REGIONE LIGURIA

Settore Ecosistema Costiero e Acque

Oggetto**:** **S935** – Procedimento di verifica di assoggettabilità alla VIA relativo all'intervento denominato progetto di *"Parco eolico Bric dei Prati".*
Proponente: L. ENERGIA S.R.L.
Richiesta contributi istruttori ex art. 4, c. 4, DGR n. 107/2018. *Contributo*

Figura 2.2: Vista puntuale degli impianti eolici esistenti e dell'impianto proposto a progetto

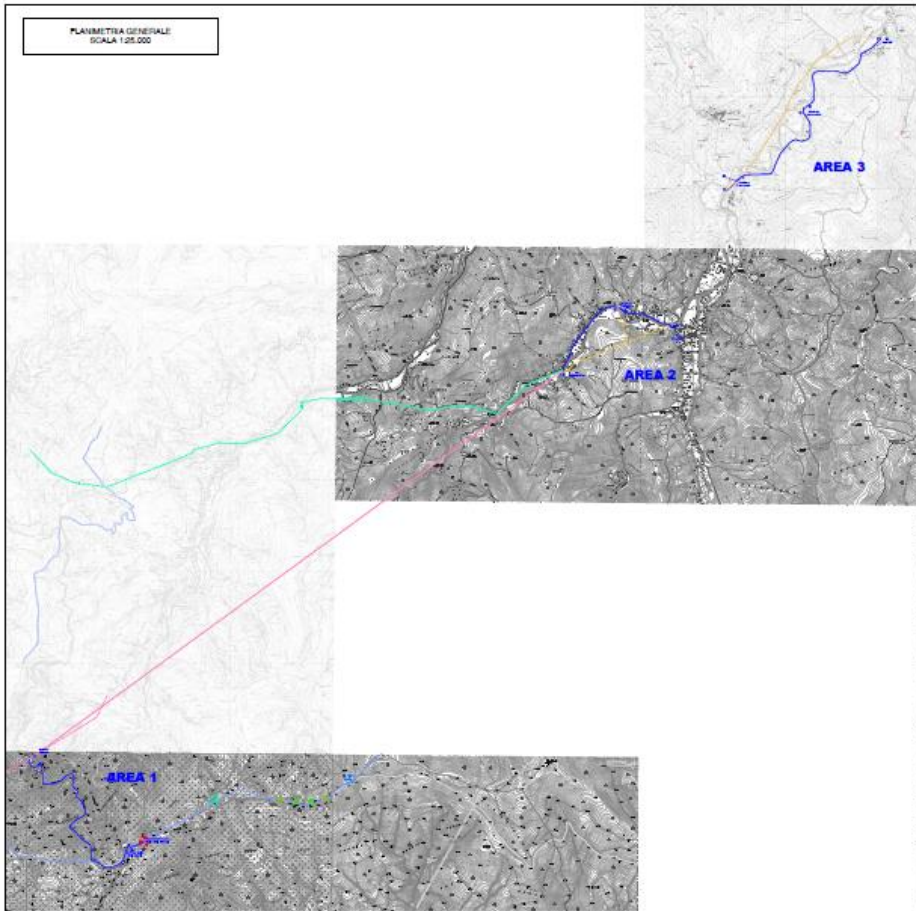
Il progetto prevede l'installazione di n. 1 aerogeneratore di potenza nominale pari a 4,20 MW da ubicarsi al confine tra i comuni di Bormida e Rialto (SV), in un'area situata in adiacenza alla strada provinciale n. 23 (Calice Ligure-Carbuta-Melogno), laddove, sul versante ligure, già allo stato attuale esiste uno slargo di origine antropica accessibile su due lati. L'impianto sarà collocato in continuità con i parchi eolici di: Madonna della Neve (in esercizio), Sella Chioggia (in costruzione) e di Pratogrande (imminente costruzione), come rappresentato nell'immagine seguente.

Fig. A Localizzazione aree di intervento rispetto ai corpi idrici superficiali e sotterranei individuati nel vigente PTA con evidenza delle concessioni di derivazione come da Database regionale alla data del 14/02/2023

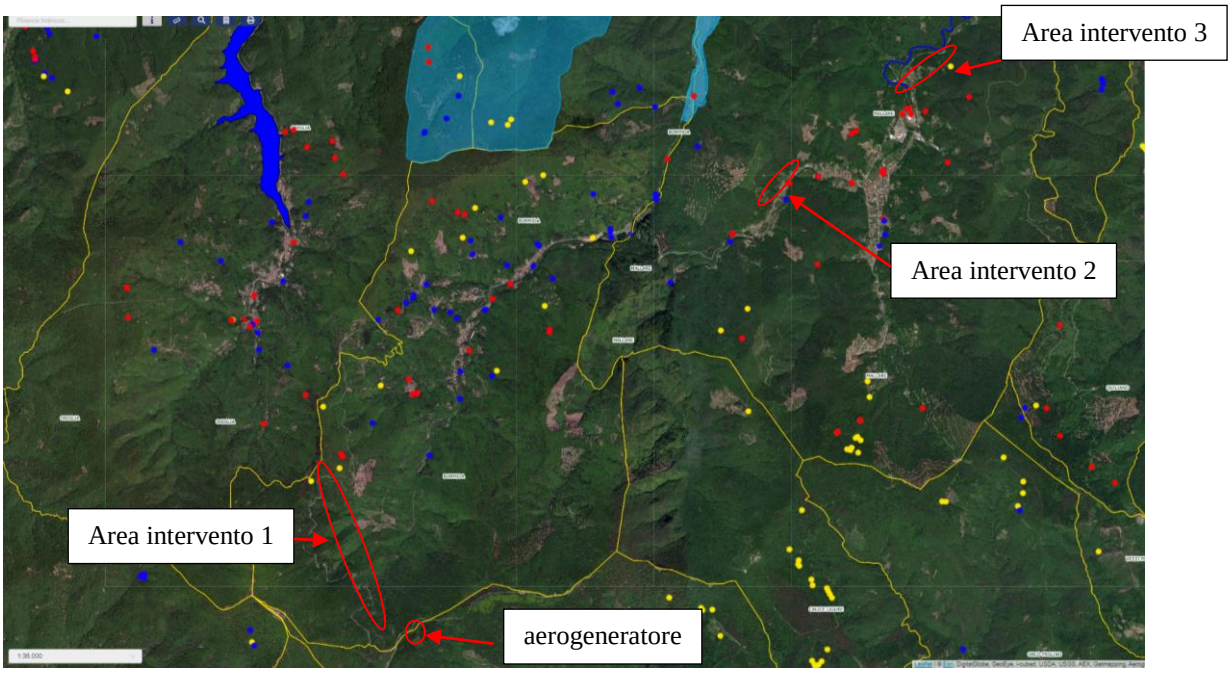
Dal punto di vista della compatibilità col Piano regionale di Tutela delle Acque-PTA ad oggi vigente (aggiornamento di cui alla DCR n. 11/2016) le zone di intervento non interessano direttamente alcun corpo idrico significativo individuato nello stesso PTA, né superficiale, né sotterraneo.

Non risultano inoltre, alla data del 14/02/2023, sulla base del database regionale, derivazioni concessionate o in istruttoria nelle zone interessate dal progetto. Nella figura A sottostante si riporta la rappresentazione cartografica delle zone in oggetto rispetto ai corpi idrici tipizzati nel PTA e alle concessioni di derivazione disponibili da database regionale.

Stante tutto quanto sopra rappresentato il progetto non è in contrasto con gli obiettivi e le norme del vigente Piano regionale di Tutela delle Acque.
Nonostante la mancanza di interferenza diretta del progetto, in base a quanto visionato, con sorgenti concessionate, purtuttavia risultano in fase di istruttoria 3 sorgenti ad uso potabile, 2 potenzialmente nell'area di intervento 1 (SVD0400242-1 e SVD0400242-2) e una nell'area di intervento 3 (SVD0600035), pertanto si prescrive, durante la fase di cantiere di osservare ogni cautela al fine di non compromettere le derivazioni in essere, tenendo presente i disposti dell'art. 94 del D.lgs. 152/06 e dell'art. 21 delle Norme di attuazione del Piano regionale di Tutela delle Acque di cui alla DCR 11/2016.
